Datum	10 november 2020	Contactpersoon	Mevr. C. de Jong
Zaaknummer	Z-VERG-2019-6671	Telefoonnummer	06-55498013
Briefnummer	Z/19/669674-816256	E-mailadres	c.dejong@rudutrecht.nl
Uw nummer	-	Bijlage(n)	2
Onderwerp	Besluit hogere waarden Wet geluidhinder	Pagina	1 van 11

BESLUIT HOGERE WAARDEN WET GELUIDHINDER

Naar aanleiding van een voorgenomen wijziging en aanleg van verkeerswegen in verband met de ontwikkeling van een spooronderdoorgang ten behoeve van de Woudenbergseweg (N226) in Maarsbergen zijn er hogere waarden nodig voor 40 woningen.

Figuur 1 Toekomstige situatie N226 en aanleg Bosweg

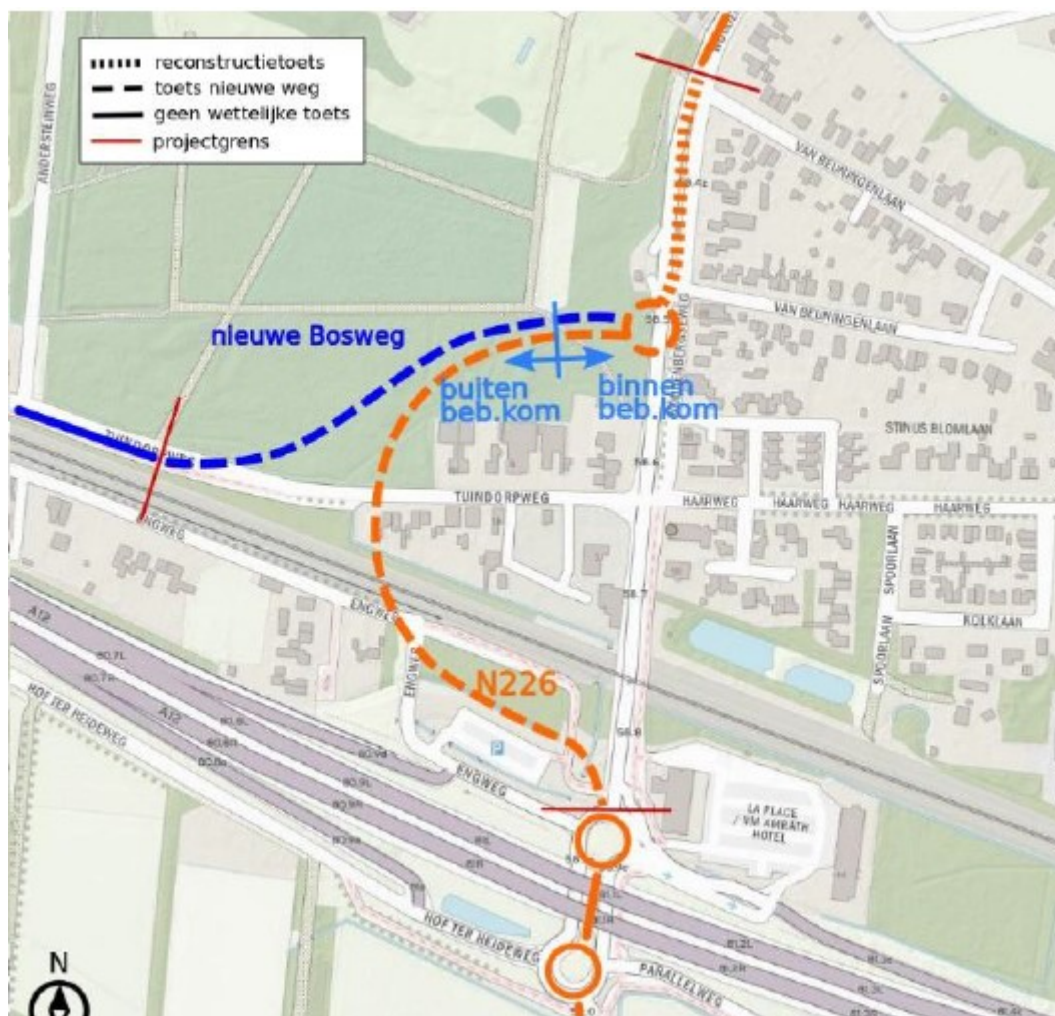
Wij verzoeken wel dringend het volgende. Wij hadden al gewaarschuwd dat wij verwachtten dat naast de Engweg met name de Tuindorpweg zwaar getroffen zou worden qua geluidsoverlast, alsmede de Woudenbergseweg. Voor de Tuindorpweg is het extra zuur daar zij nu geen provinciale weg naast hun deur hebben. De berekeningen hebben laten zien dat de voorkeurswaarden qua geluid niet gehaald worden. Wij vragen dan ook dringend om naast de voorgestelde maatregelen te kijken naar potentiële aanvullende maatregelen voor de aanwonenden. Denk aan gevel-en muur isolatie, een geluidswal naast het spoor, of iets betere geluidsschermen langs de ondertunneling. En wij verzoeken u om met name met de aanwonenden en inwoners in gesprek te blijven tijdens het proces.

Het nader onderzoeken van aanvullende maatregelen zou zeker zinvol zijn als er nog mogelijkheden zijn om doelmatig geluidreductie te bewerkstelligen. Er is echter al een uitgebreide maatregelen-studie uitgevoerd en daaruit is gebleken dat geen van de onderzochte maatregelen de overschrijdingen van de voorkeursgrenswaarde kunnen wegnemen. Ook blijken alle onderzochte maatregelen niet doelmatig te zijn.

Toch is ervoor gekozen om geluidsabsorptie en stil wegdek (SMA-NL8 G+) toe te gaan passen, om zo zinvolle geluidreducties op de betreffende woningen aan de Engweg en de Tuindorpweg te realiseren.

Voorgaande houdt in dat de eerder uitgevoerde (bron)maatregelenstudie voldoende inzicht heeft gegeven waardoor nader onderzoek naar de mogelijkheden van aanvullende geluid reducerende maatregelen niet noodzakelijk is.

Wel zal er, na het onherroepelijk worden van dit besluit voor de woningen waarvoor een hogere grenswaarde is afgegeven, een bouwkundig/akoestisch onderzoek verricht worden. Uit dit onderzoek zal blijken of het nodig is om extra gevelisolatie bij de desbetreffende woningen toe te passen om te waarborgen dat de geluidbelasting in de woning niet hoger wordt dan de wettelijke norm van 33 dB (artikel 111b, lid 2 Wgh, artikel 112 onder a Wgh). Indien niet voldaan kan worden aan de norm van 33 dB zal de provincie Utrecht komen met een voorstel voor mogelijke gevelmaatregelen die in opdracht van de provincie Utrecht uitgevoerd kunnen worden.
